ENQUÊTE PUBLIQUE

sur la demande de permis de construire
trois centrales photovoltaïques au sol.

PARTIE C

Relation des observations recueillies

Vue depuis le sommet de la tour de MONTCUQ (source : Amélie VALLON / objectif 50 prises de vues hivernales datées du 19 février 2020)

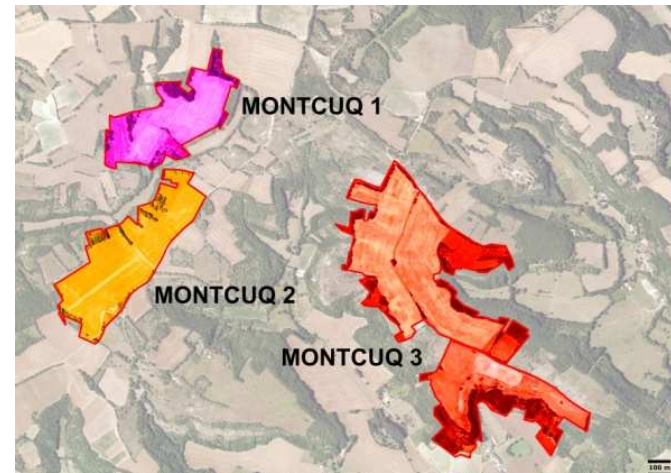
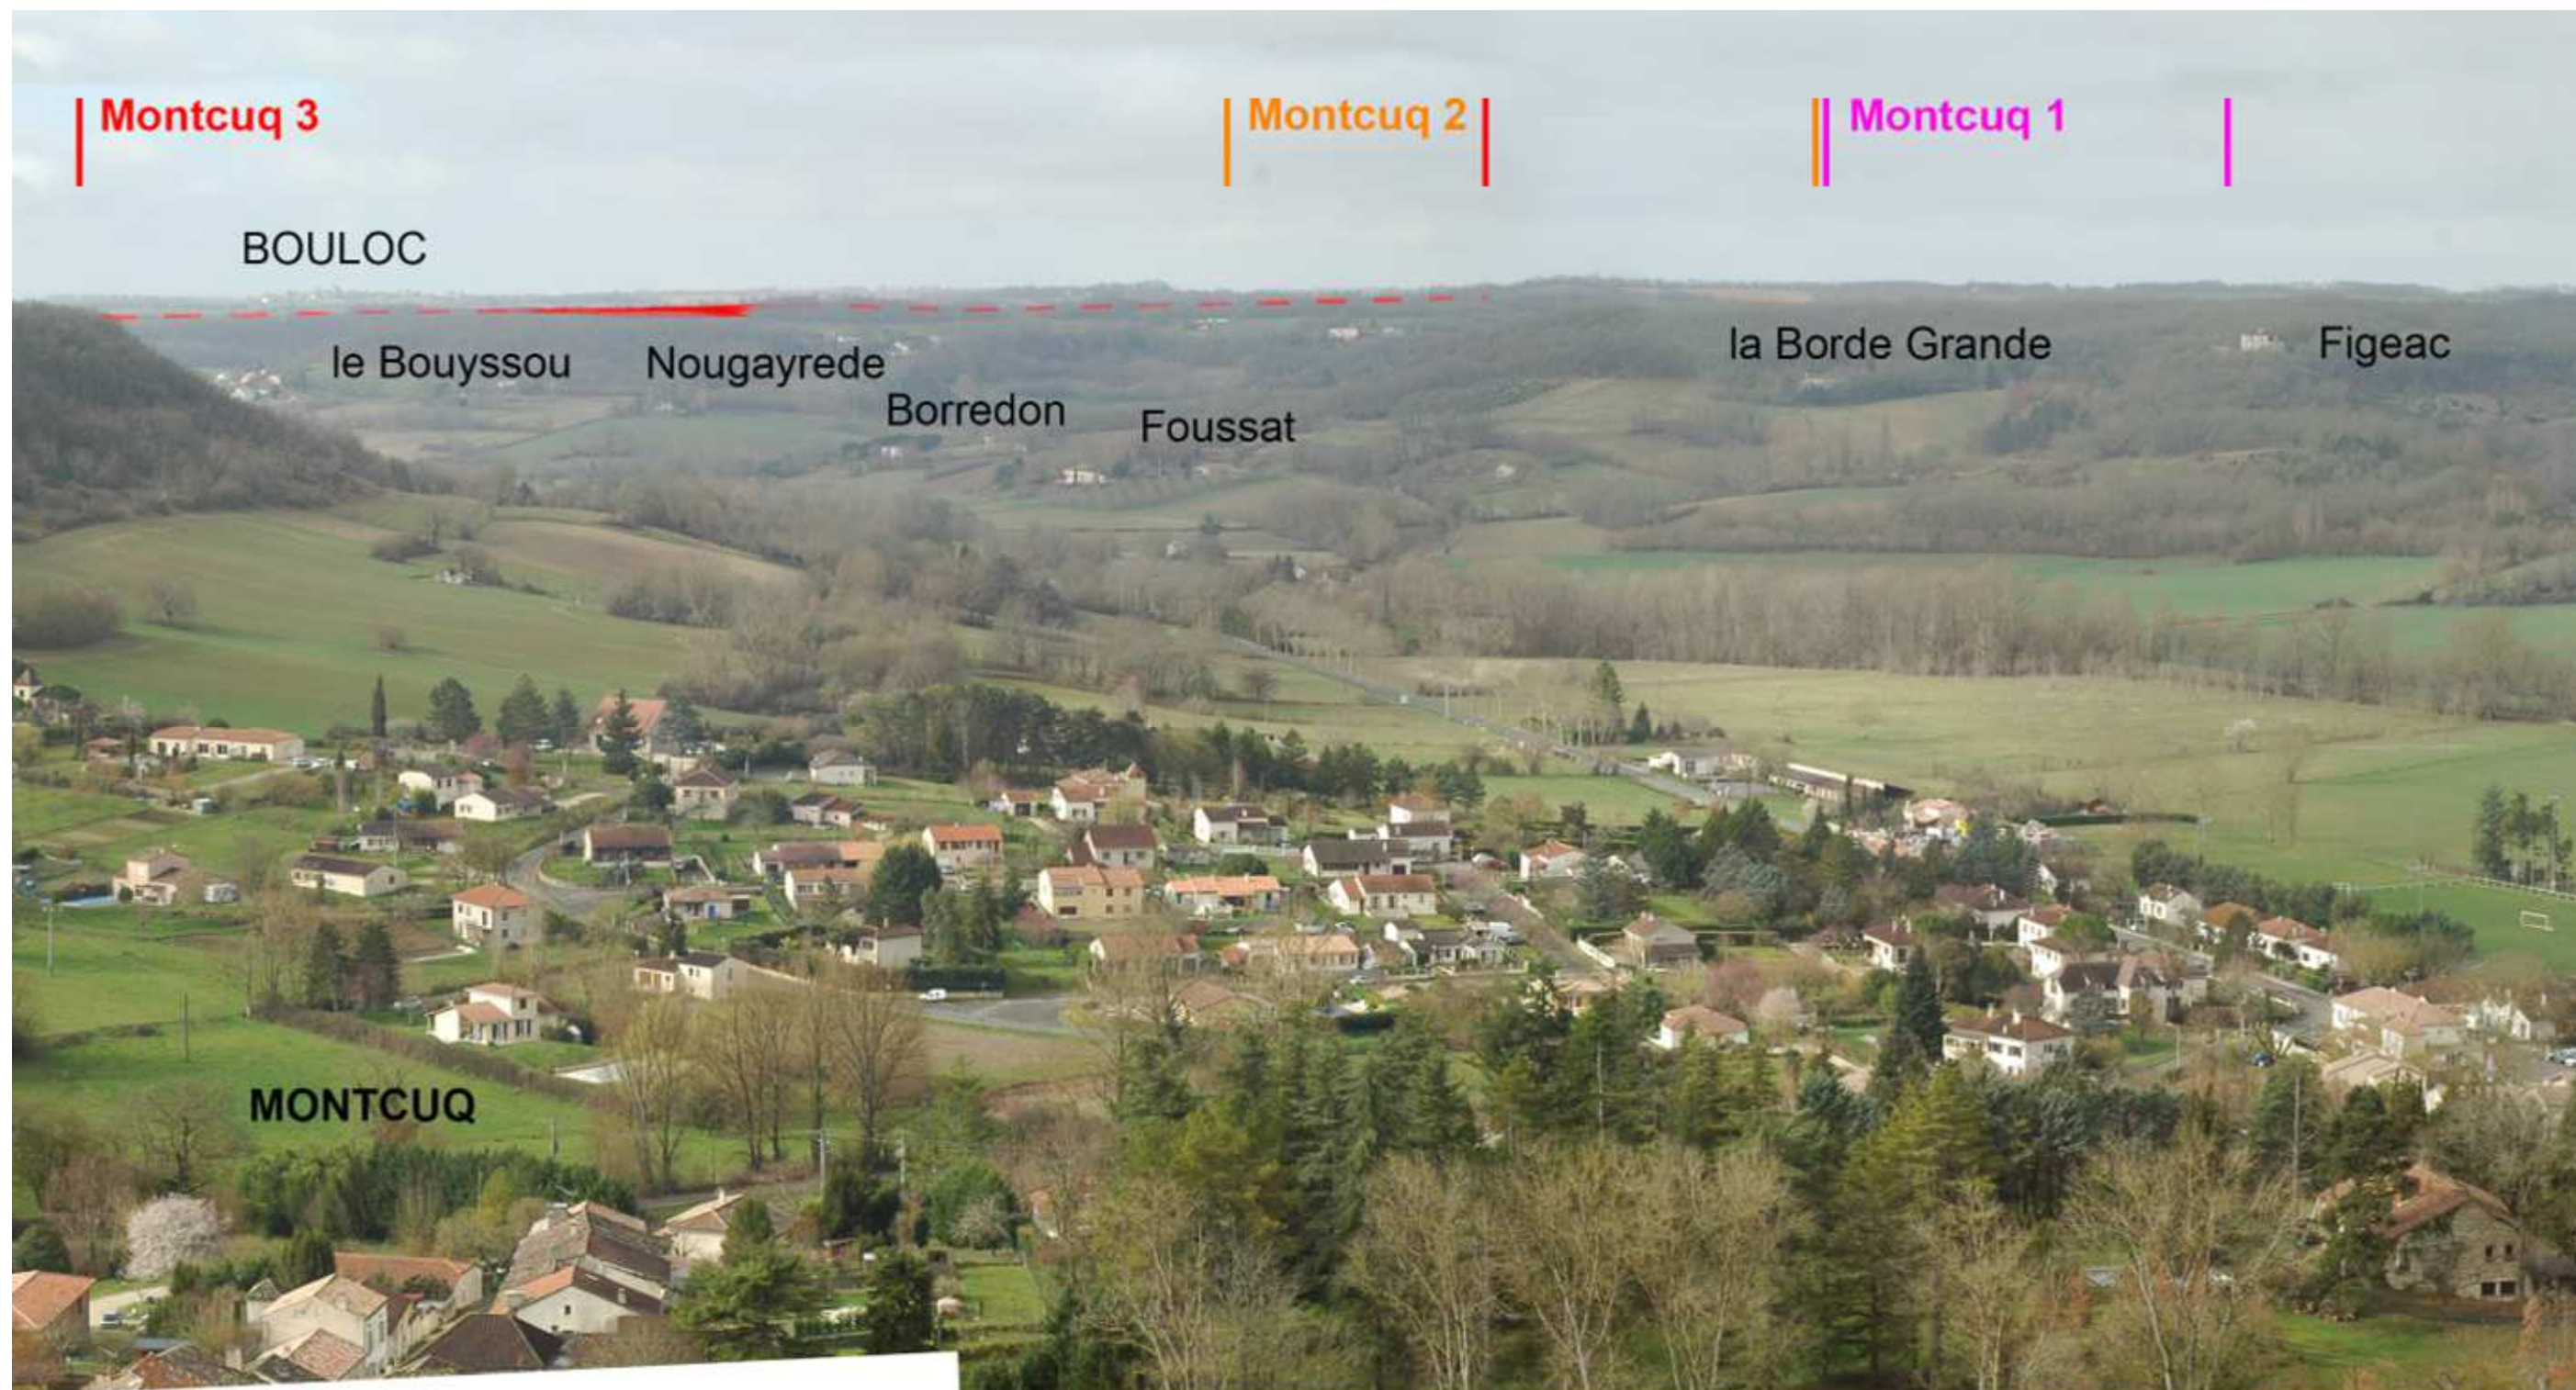
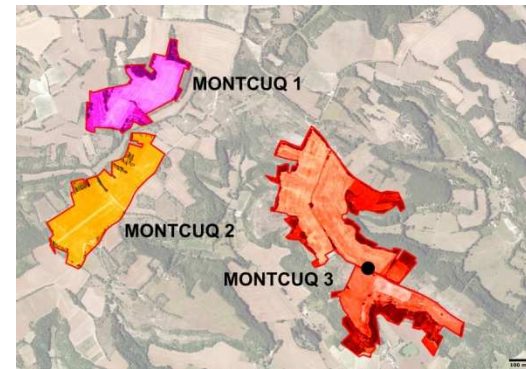
Pouvez-vous produire une cartographie détaillée des secteurs où il y aurait co-visibilité avec la tour de Montcuq sur le parc M3 (en particulier, quelle est la partie des parcelles 768, 772, 773, 774, 784, 785, 786 et 515 qui sont à vue depuis la tour)

Après prise en compte de la demande, une analyse a été réalisée en ce sens, et pour laquelle une analyse cartographique et photographique a pu être réalisée, comme le démontre la démonstration ci-dessous.

Nous n'avons pas pu constater de co-visibilités entre les sites de MONTCUQ 1 ou de MONTCUQ 2 et le sommet de la tour.

Seule une co-visibilité partielle avec le site de MONTCUQ 3 a pu être constatée, à une distance de 4,5 km : Depuis la tour, il semble que seule une zone puisse être visible au travers d'un cadrage boisé.

En pointillé l'emprise estimée du site de MONTCUQ 3 mettant en évidence la parcelle visible depuis la tour de MONTCUQ.

En rouge dans le paysage, la parcelle que nous estimons être perçue dans le cadre des co-visibilités entre MONTCUQ 3 et le sommet de la tour de MONTCUQ.

Zooms sur les co-visibilités depuis le chemin de crête des parcelles au Sud de MONTCUQ 3.

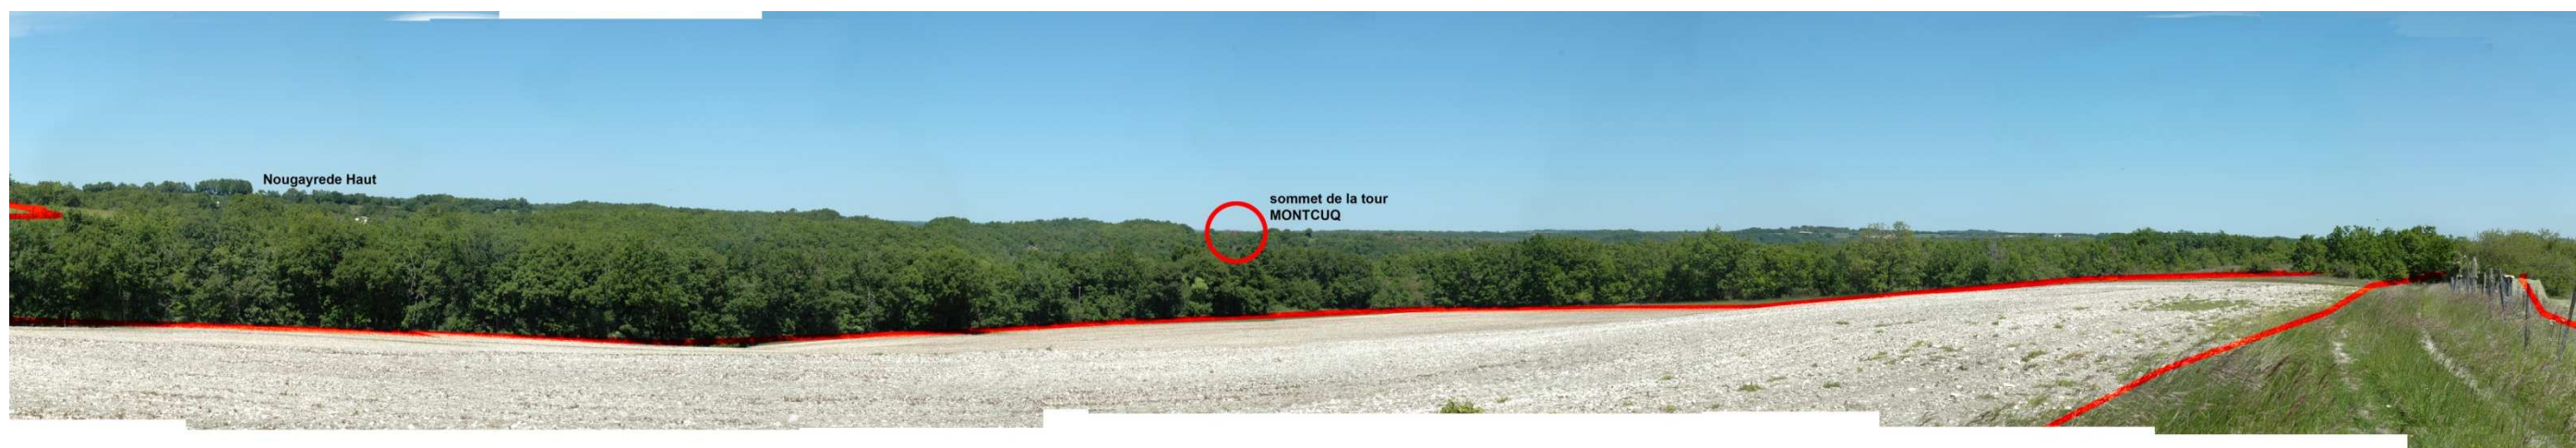
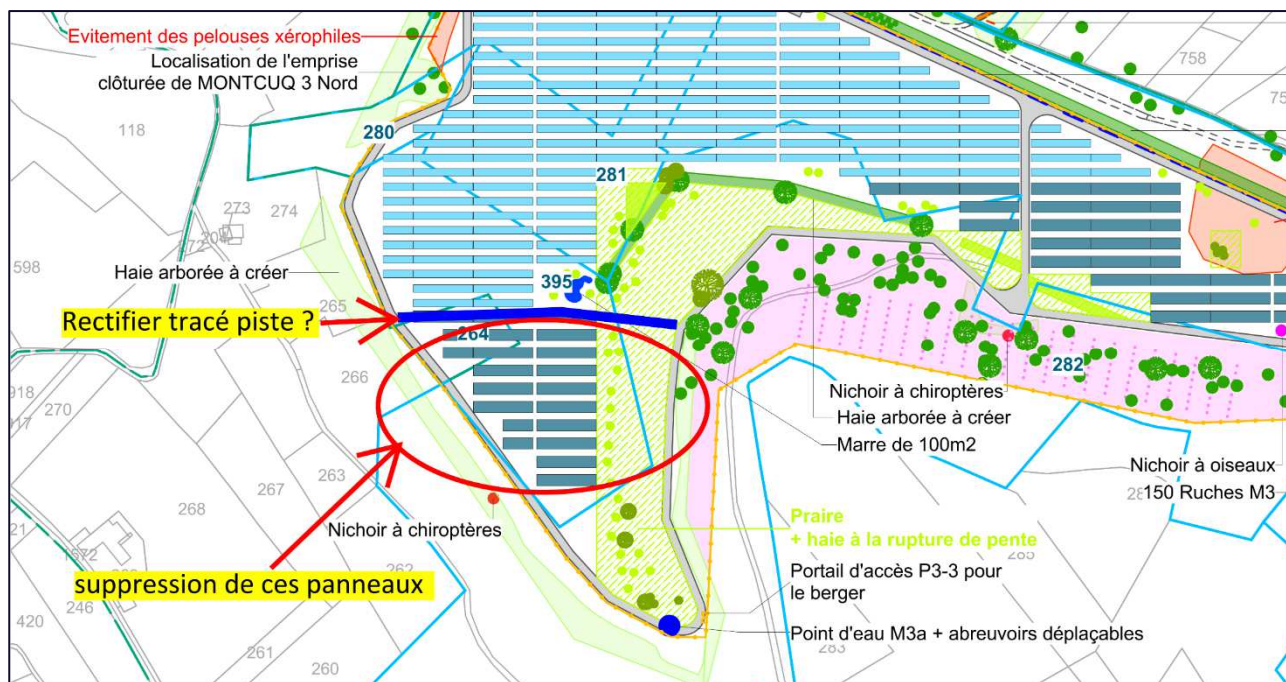
Cette dernière série de photos montre que les covisibilités seront a priori très réduites depuis le sommet de la tour de Montcuq (5,4km)

Depuis le chemin de crête dans le site de MONTCUQ 3, le sommet de la tour de MONTCUQ est perceptible au-dessus des masses boisées.

Co-visibilités depuis le chemin de crête des parcelles au Sud de MONTCUQ 3.

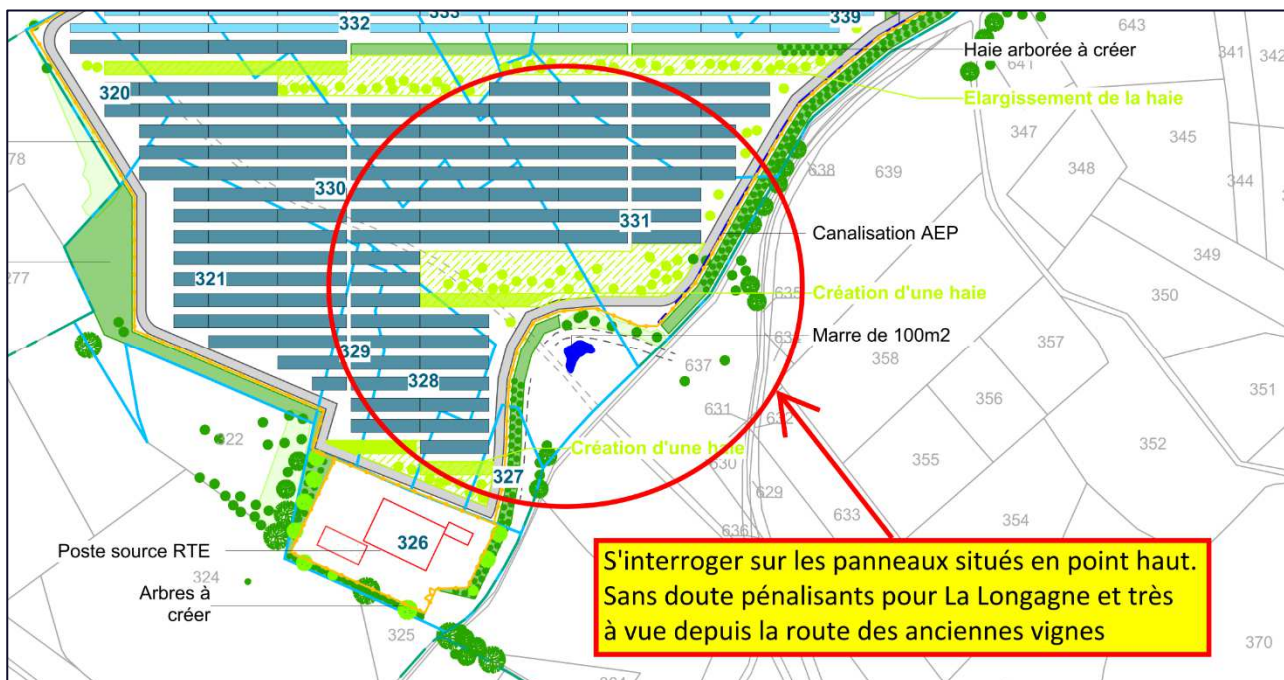
Je prends acte de cette suppression de panneaux et de la réduction de la longueur de piste, qui me paraît de nature à atténuer tant les impacts sur le paysage que sur le milieu naturel.

En effet, la zone concernée (14 x 72 p. + 4 x 36 p.) équivaut à une puissance installée de 513 kWc, ou 0,51 MWc, soit 1,14 % de la puissance totale du projet.

En conséquence, Photosol valide la préconisation du commissaire enquêteur, en procédant au retrait des structures de la zone, mais également en limitant le tracé de la piste naturelle, telle que mentionnée sur la capture ci-dessus ; mais maintiendra la clôture telle que située précédemment, car nécessaire à l'atelier ovin étudié en amont par l'exploitant et la chambre de l'agriculture.

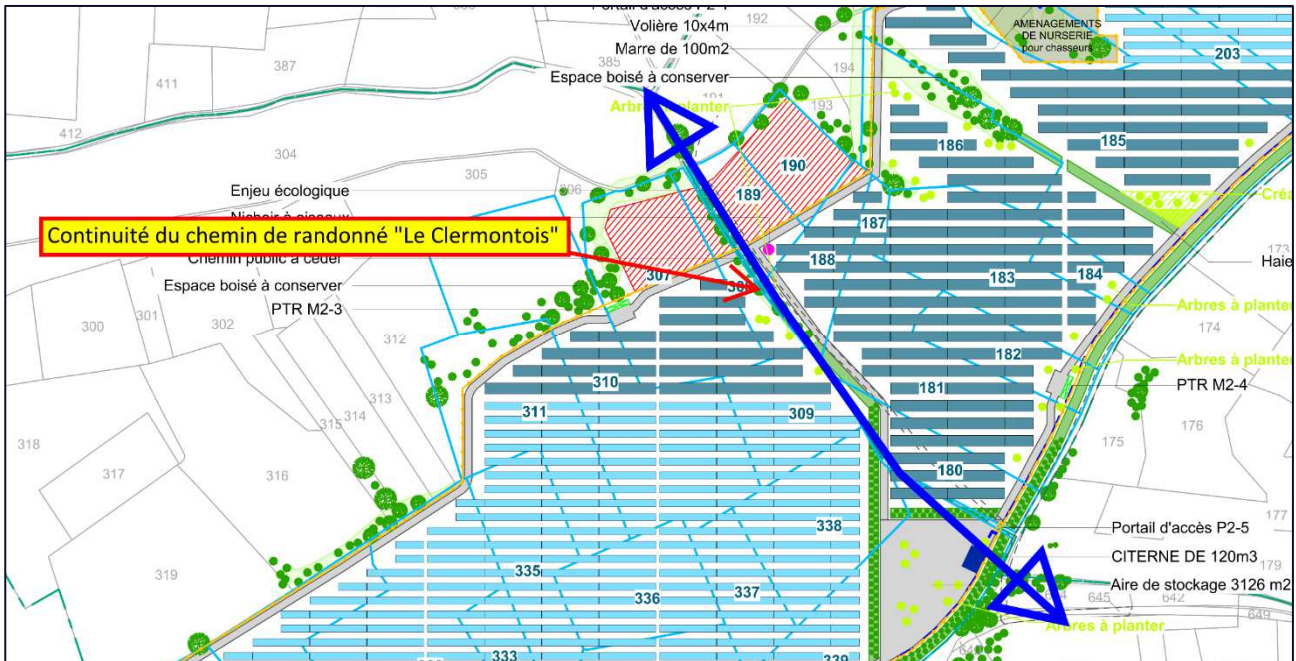
-Le chemin rural de Lauzerte à Lastours traverse le lot 3.

-Le chemin rural de La Longagne à Caminel traverse le lot2.

La circulation sur ces chemins doit être maintenue, ce qui implique la séparation des lots en question en deux parties. L'accessibilité à ces chemins pour les randonneurs doit également être prévue.
